2015년도 문화재위원회

**제10차 천연기념물분과위원회 회의록**

▣ 회의일시 : 2015. 10. 30.(금) 13:00 ~

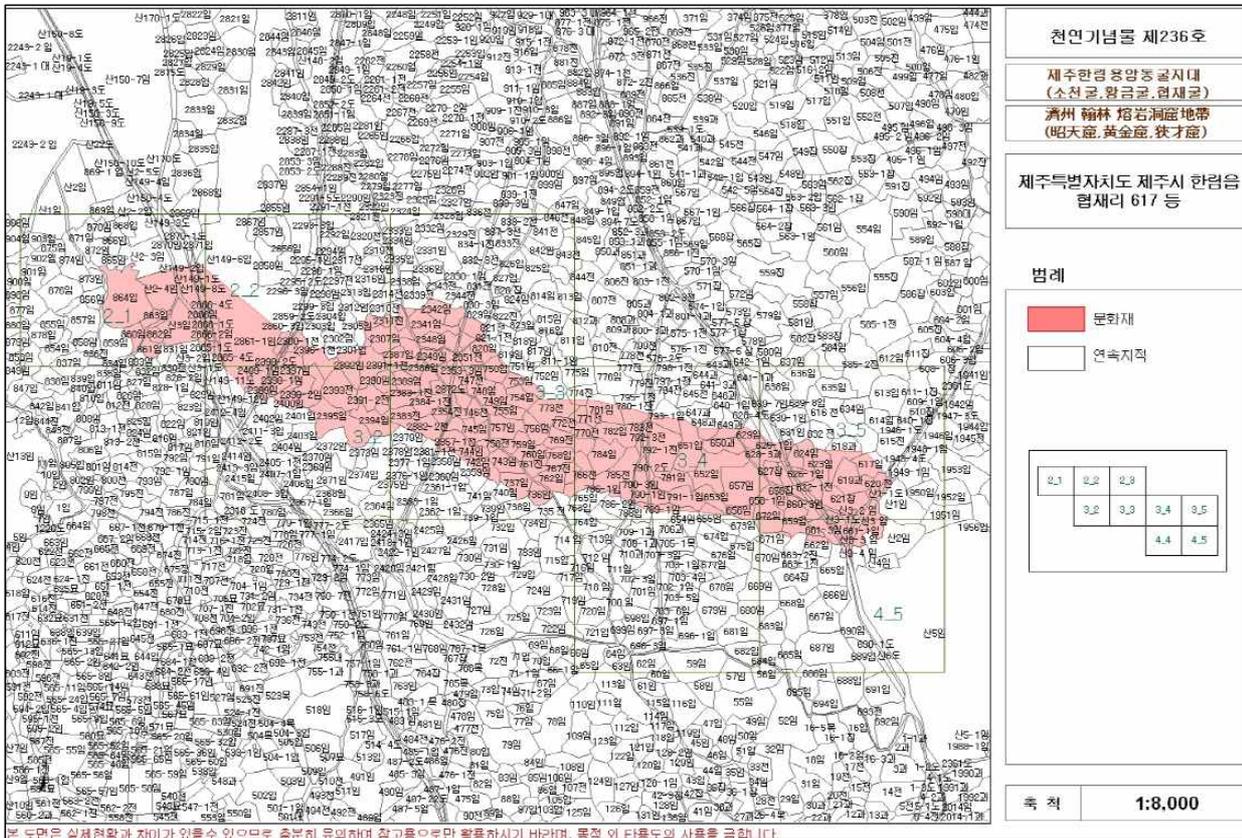
- 소천굴을 ‘제주 한림 용암동굴지대’에 포함시켜 천연기념물 제236호로 지정할 당시(1971.09.30.)의 소천굴은 제1입구에서부터 제3입구까지만 출입이 가능하였으며, 그 이후의 발달 상태나 규모는 제3입구로 유입된 모래로 완전히 막혀 있어 전혀 알 수 없는 상태이었기 때문에 제3입구까지만 지정구역으로 설정되었음.

- 2010년10월 제3입구가 발굴되어 출입도 가능해져 북서 방향으로 약 705m 더 연장되는 것이 확인되고 측량도도 작성되었음.
- 소천굴 지표에는 탄산칼슘(CaCO<sub>3</sub>)으로 이루어진 사구가 두겹게 발달되어 있어(특히 제3입구 주변부터 하류구간), 전 세계에서 유일한 것으로 평가되어 유네스코 세계자연유산으로 등재된 용천동굴이나 당처물동굴과 같은 화려한 석회장식 용암동굴로 변모할 가능성이 충분하다고 판단될 뿐만이 아니라, 현재 추진하고 있는 세계자연유산 등재 추가 확장대상 동굴로도 충분한 가치가 있다고 판단됨.
- 따라서 천연기념물 지정구역은 당연히 확대되어야 하지만, 소천굴에 대한 종합학술조사가 실시되지 않아 확대지정 후, ‘천연동굴 보존·관리지침’(문화재청 훈령 제315호, 2014.03.11.)에 의거 종합학술조사가 조속히 실시되어야 함.
- 소천굴의 끝부분 이후, 하류 지역에는 한들굴, 1132번 도로 개설중 발견된 동굴, 팔자굴, 조롱굴, 정수구굴 등의 동굴들이 연이어 발달하고 있어, 원래 소천굴은 이들과 연결되어 바다까지 발달되어 있었으나, 중간 중간에서의 동굴의 함몰이나 유입된 용암으로 막혀 여러 개의 동굴로 분리된 것으로 추정됨.
- 따라서 지정구역 확대는 신청된 안으로 정하되, 소천굴 끝부분 이후의 동굴에 대한 조사를 실시하여 소천굴과의 관계를 밝히는 것이 바람직 함.

### (추가 지정구역도)

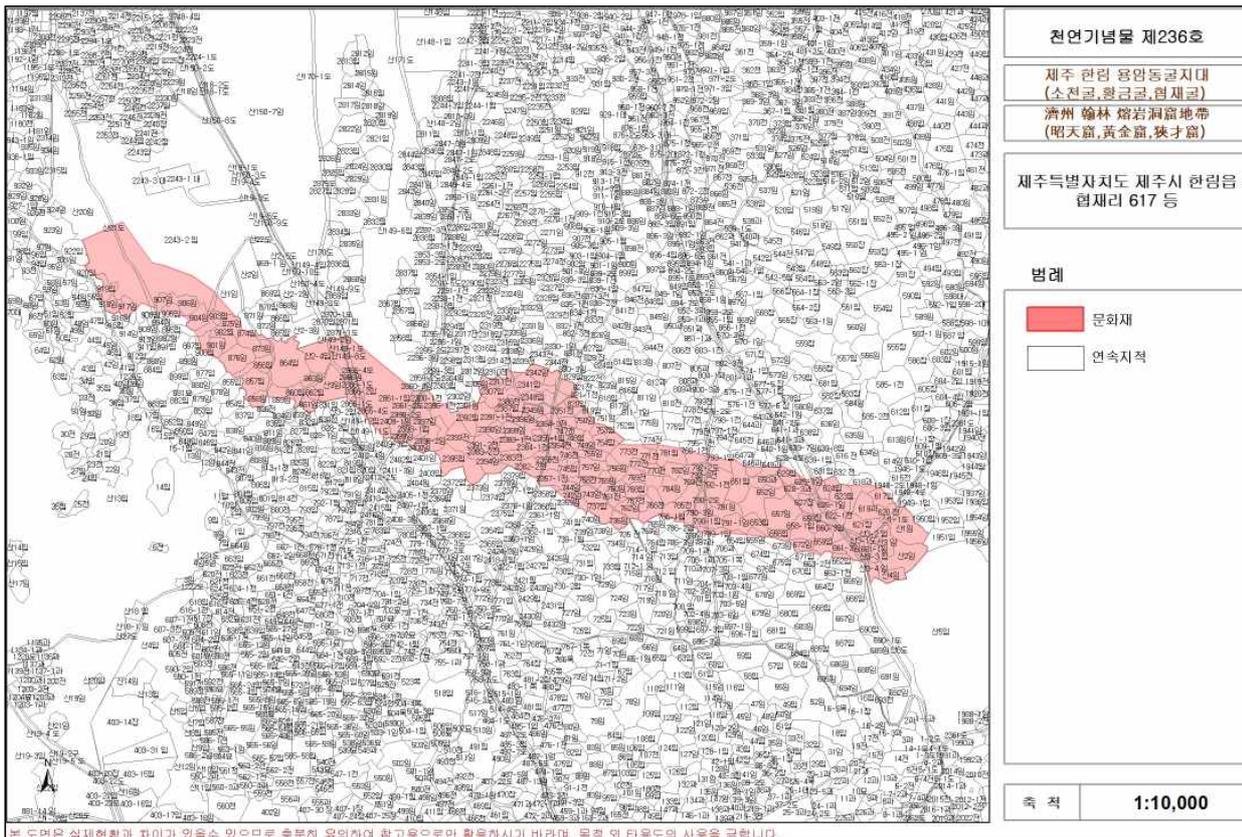
- 신규 편입대상은 기존의 소천굴의 서측 연장부로 확인되었고, 조사결과 다수의 동굴 2차 생성물이 발견되고 있음. 특히 이들 중 용암동굴 지대에서 형성될 수 없는 석회질 2차 생성물의 발달은 지질학적으로 특수한 현상이므로 보존, 보호가 필요함
- 따라서 소천굴의 연장부로 확인된 지역의 지정구역 편입은 필요하다고 생각됨.

- 소천굴은 동굴 전체의 규모와 크기, 그리고 동굴 내에 보존되어 있는 내부의 동굴미지형이 매우 뛰어난 가치를 보여주는 용암동굴임. 소천굴은 크게 두 개의 주굴로 이루어져 있으며, 그 중 하나의 주굴은 탄산염퇴적물에 의해 통로가 막혀 있었음. 그 이유는 과거 소천굴의 다른 입구(제3입구)가 존재하였으나 해변으로부터 이동된 탄산염 사구퇴적물이 동굴의 입구와 통로를 막았기 때문임

- 따라서 소천굴 내에 새로이 발견된 구간에 대해서는 문화재 지역으로서의 확대 지정이 반드시 필요함. 현재 소천굴은 제주도에서 발주한 제주도 지역 내 세계자연유산 확대 지정 연구조사에서 세계자연유산의 후보로서 고려되고 있는 동굴임. 현재 확대 지정하고자 하는 구간의 하류 연장선에는 한들굴이 분포함. 따라서 한들굴과 소천굴은 하나의 용암동굴계일 가능성도 있음. 이에 대한 정밀한 학술조사가 요구됨.

**바. 의결사항 : 가결**

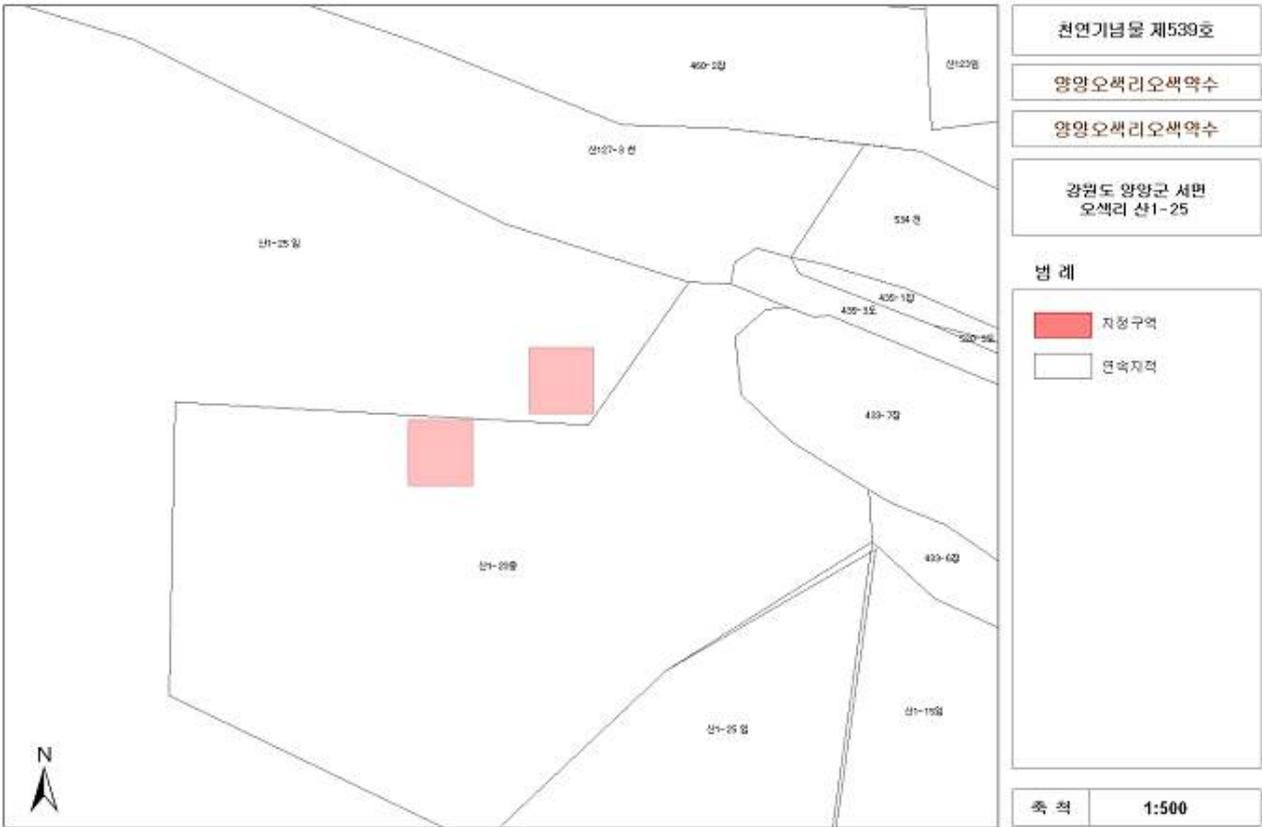
- 천연기념물 제529호(2011.1.13.) 양양 오색약수의 지정구역 2필지 400㎡가 실제의 지적·지번과 차이가 있어 지정구역은 반드시 정정되어야 함.
- 문화재청의 문화재공간정보서비스(<http://gis-heritage.go.kr/indexMain.do>)에서 제공하는 국가지정문화재(특히 천연기념물과 명승) 지정구역 공간정보가 실제와 상이한 경우가 있어 이에 대한 전반적인 검토가 필요함.
- 지정구역은 현지의 지적경계를 실측하여 경계선을 설정하고 좌표나 위성사진 및 지형도 등의 자료와 부합되도록 하여야 할 것임.

(조정 지정구역도)

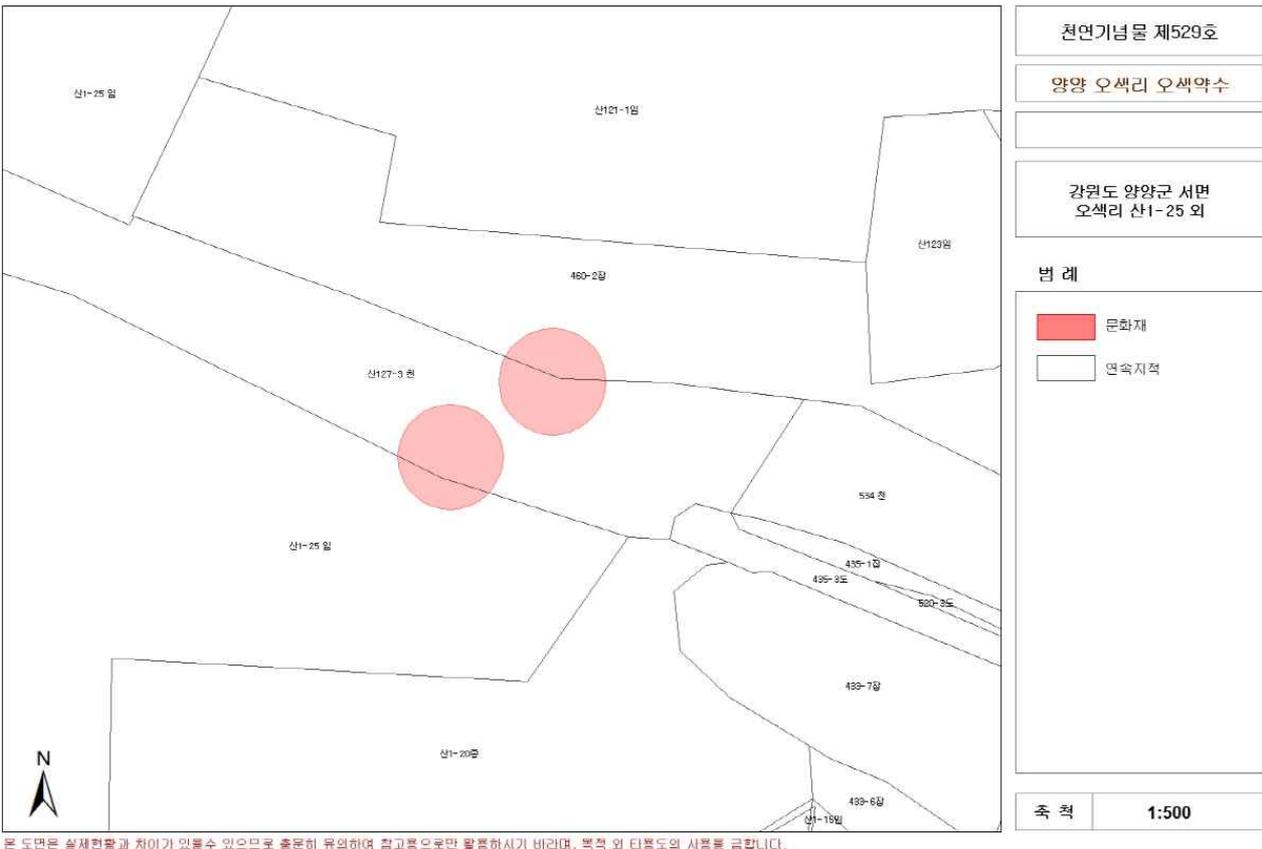
- 천연기념물인 양양 오색약수 지정구역 지번이 산1-20과 산1-25의 2개 필지로 기재되어 있으나 이를 바른 지번으로 정정하고자 하는 건임.
- 오색약수는 하천변에 위치하고 있으며 지적 현황 측량 성과에 따라 정확하게 정정하는 것이 반드시 필요한 절차이며, 현지조사 결과 정확한 위치가 확인되었다고 판단됨.

- 기존의 지정구역에 대한 지번이 잘못되어 지적현황 측량을 통해 얻은 변경지번으로 정정해야 함.
- 향후에 문화재 지정을 위한 지정 신청시에는 제출된 지적도만으로는 현장에서 위치가 맞는지를 검토할 수 없기 때문에 지형도와 지적도가 100% 동일할 수는 없지만 지형도 위에 지적도가 표시된 것을 제출하도록 해야 함.
- 양양 오색리 오색약수와 같이 지정구역이 잘못 표시된 천연기념물과 명승이 있는지를 검토해 볼 필요가 있음.

**바. 의결사항 : 가결**

○ 허용기준 도면(조정)

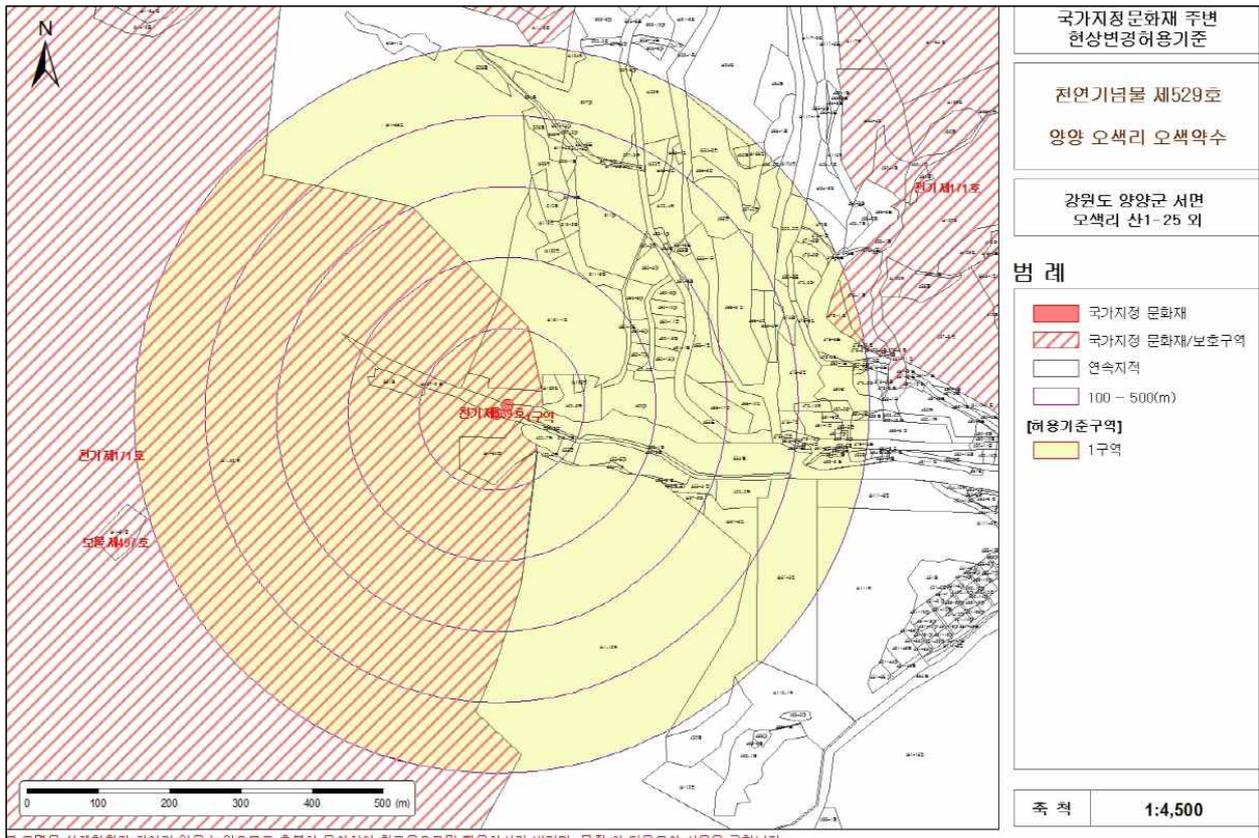
- 「양양 오색리 오색약수」 주변 현상변경 허용기준 조정을 위해 신청한 사항임.
- 주요 경과
  - 2011. 1. 13                    국가지정문화재(천연기념물) 지정
  - 2015. 6. 18                    문화재구역 변경 제안(양양군)
    - 양양군 오색약수 인근 망월사 부지 민원해결 과정에서 오색약수 지정구역이 잘못 고시된 것을 확인
  - 2015. 8. 10                    관계전문가 현지조사
  - 2015. 9. 10~10. 9            지정예고(의견수렴)
- ※ 양양 오색리 오색약수 지정구역 조정에 따른 후속 조치로 도면을 조정하는 사안임

### 라. 의결사항 : 가결
